改善措置事項説明図

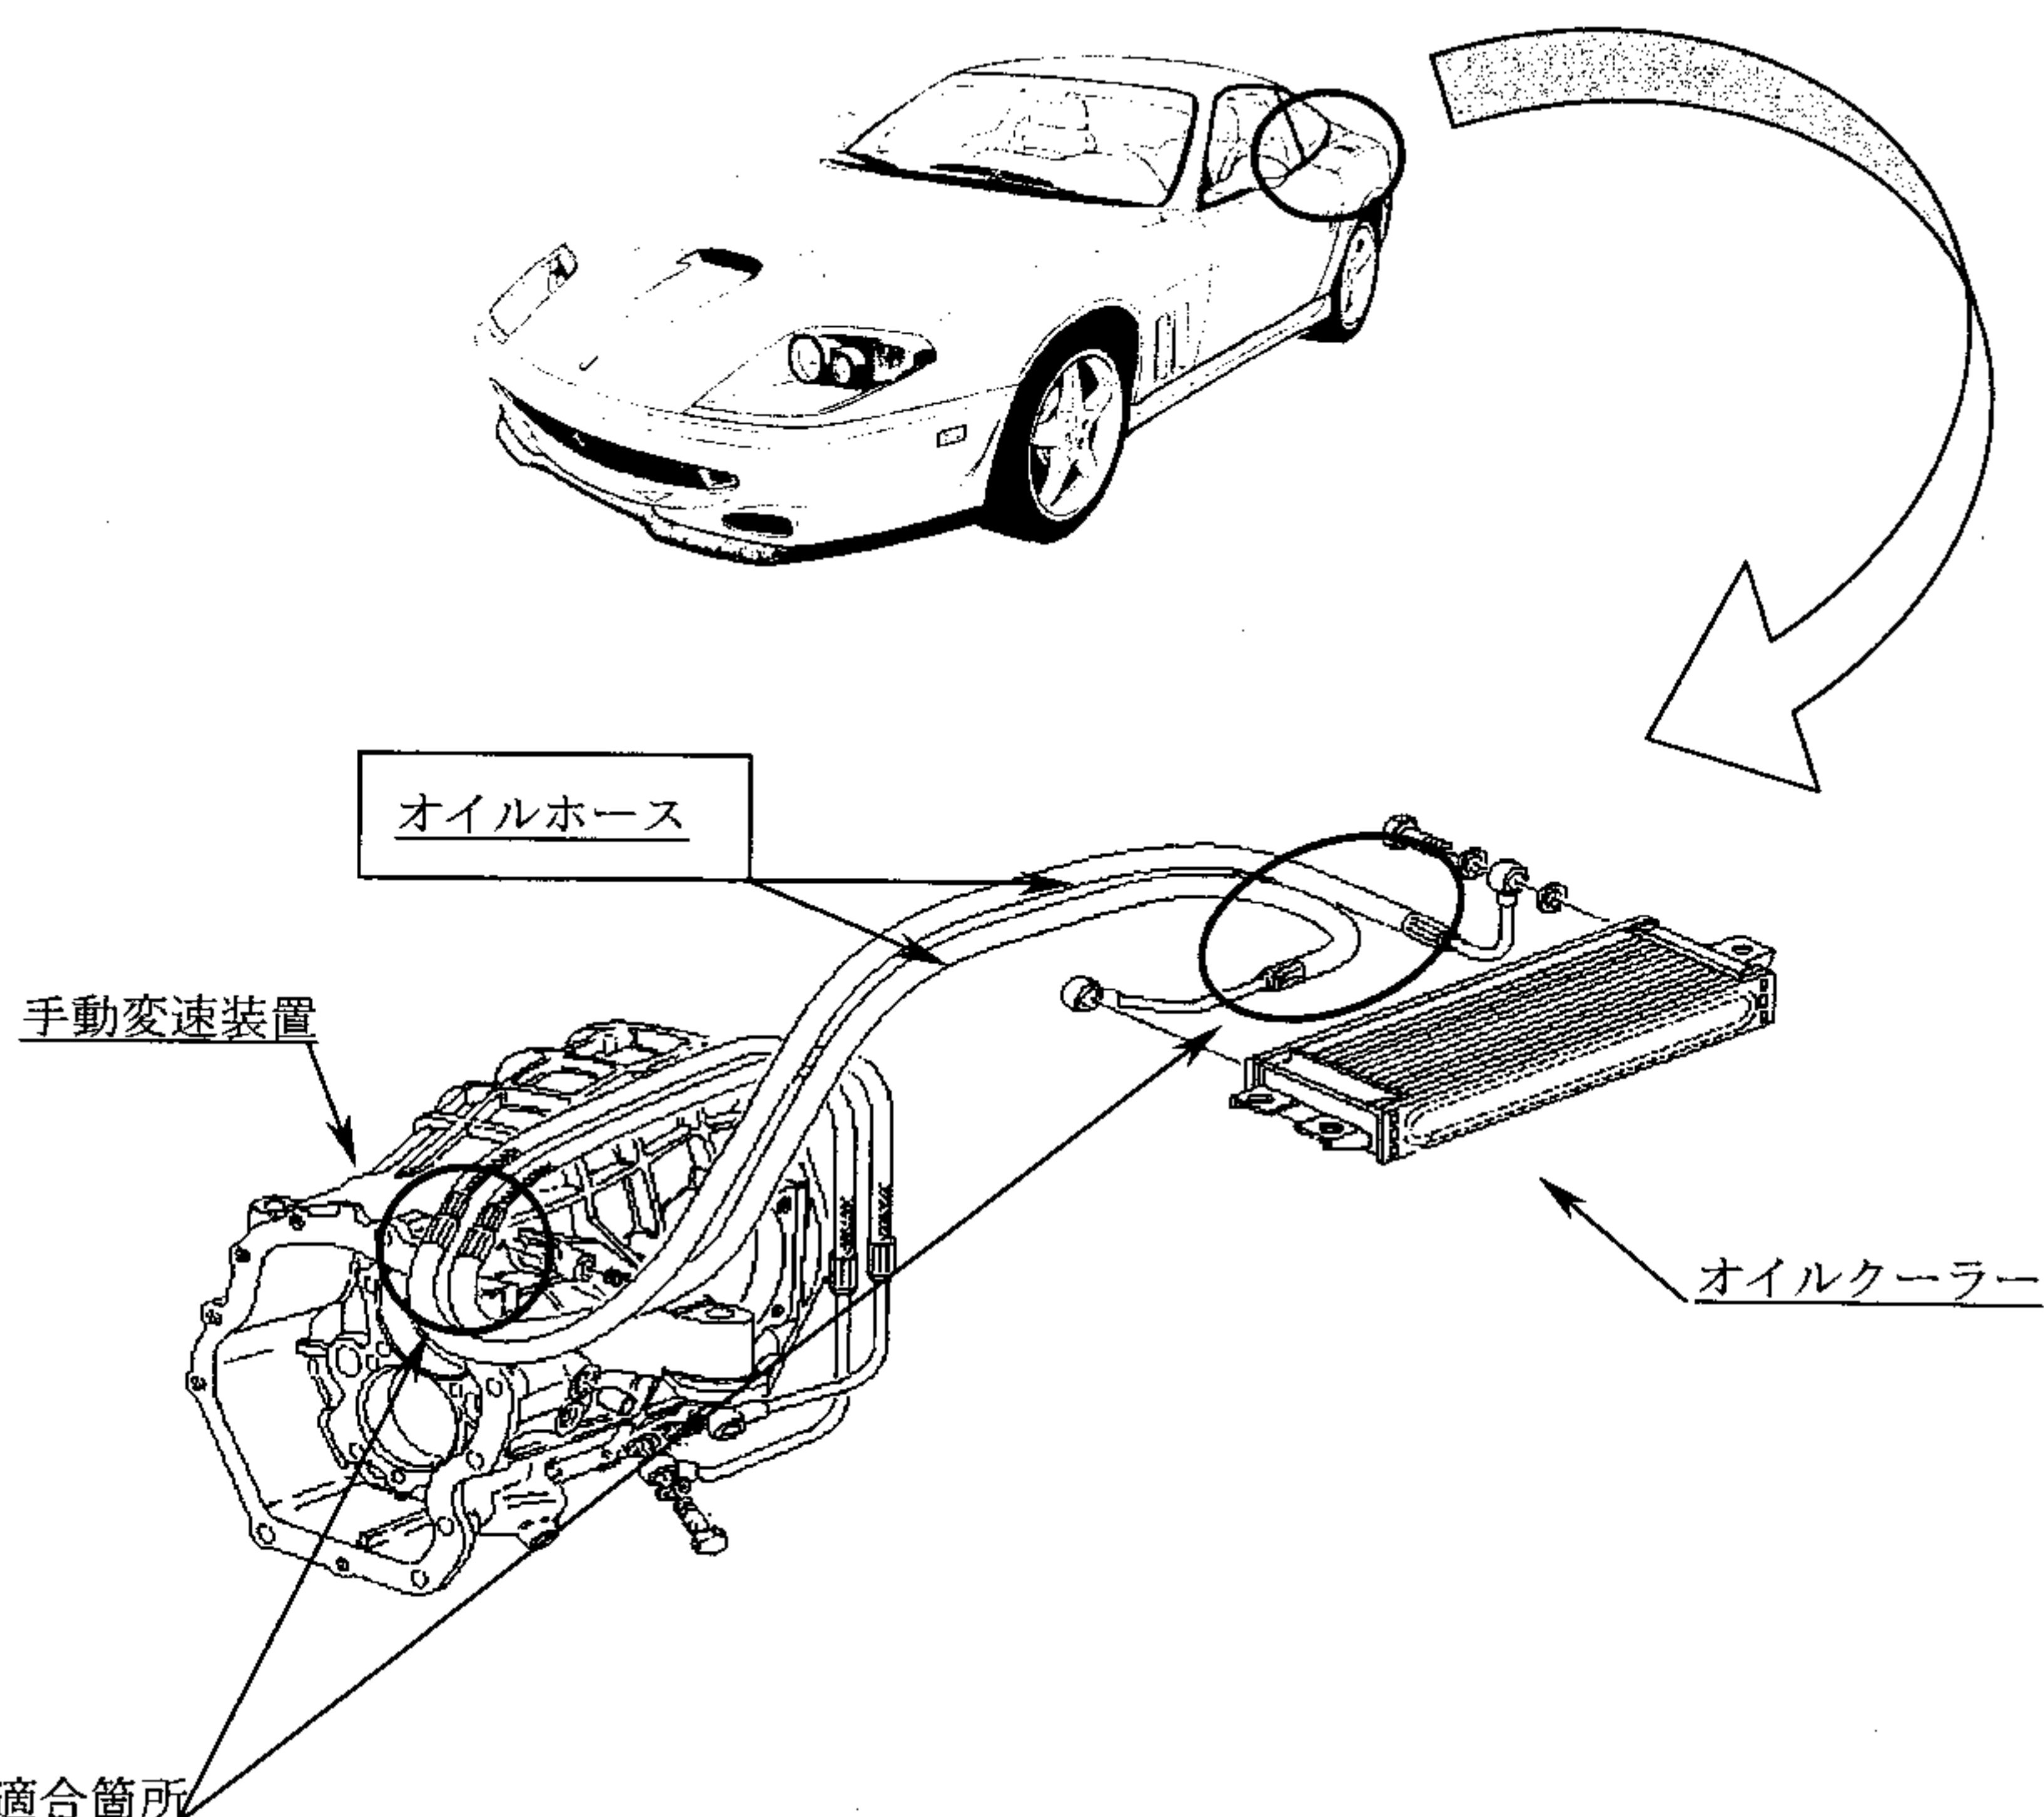
動力伝達装置において、手動変速機のオイルクーラー用ゴムホースと金属パイプとの接合部分の加工方法が不適切なため、製造時に当該ゴムホースに亀裂が生じたものがあり、そのままの状態で使用を続けると、亀裂が拡大して潤滑油が漏れ、最悪の場合、走行不能となるおそれがある。

全車両、ホースの製造年月を点検し、2002年第12製造週以前のものは対策品と交換する。

オイルクーラーホースのリターン側のホース部分に赤色のペイントを塗布する。
